overall plan -
Rough Grading?

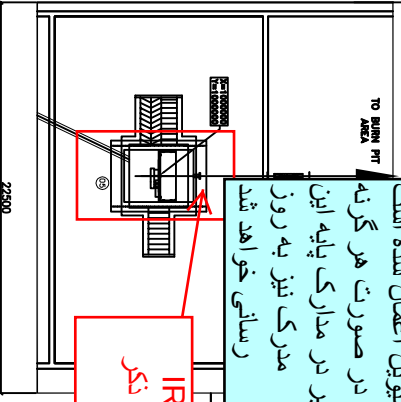
ابعاد نقشه مهندسی پایه
150m X 90m می باشد. ابعاد
محوطه چاه که نسبت به مهندسی پایه
10 متر در طول و عرض کاهش یافته
است بایستی مورد تأیید کارفرما قرار
گیرد.

برج های روشنایی در
نقشه نشان داده شود.

مسیر خط لوله به
گودال سوزا - خط
لوله جریانی فاضل
داده نشده است

ترازها کنترل و اصلاح
شود

چاله درین؟

ابعاد اسکید پمپ
مطابق نقشه سازنده نکر
گردد.

مسیر برق و ترنچ
برق و ابزار دقیق
بخصوص برای
پمپ IRP در نقشه
نشان داده شود.

پرینت اصلاح شود.
نقشه PDF خوانا و
واضح باشد.

موقعیت - ابعاد و
وفواصل و مسیر خط
انتقال برق؟

مسیر خطوط - جاده
هاو..

محل سه بعدی چاه در
جول ریفرنس نکر گردد.

کامل شود legend

نقطه نظر اعمال گردید

نقطه نظر اعمال گردید

نقطه نظر اعمال گردید

نقطه نظر اعمال گردید

تراز ها بر مبنای مدارک
سیویل اعمال شده است
در صورت هر گونه
تغییر در مدارک پایه این
مدرک نیز به روز
رسانی خواهد شد

نقطه نظر اعمال گردید

نقطه نظر اعمال گردید

نقطه نظر اعمال گردید
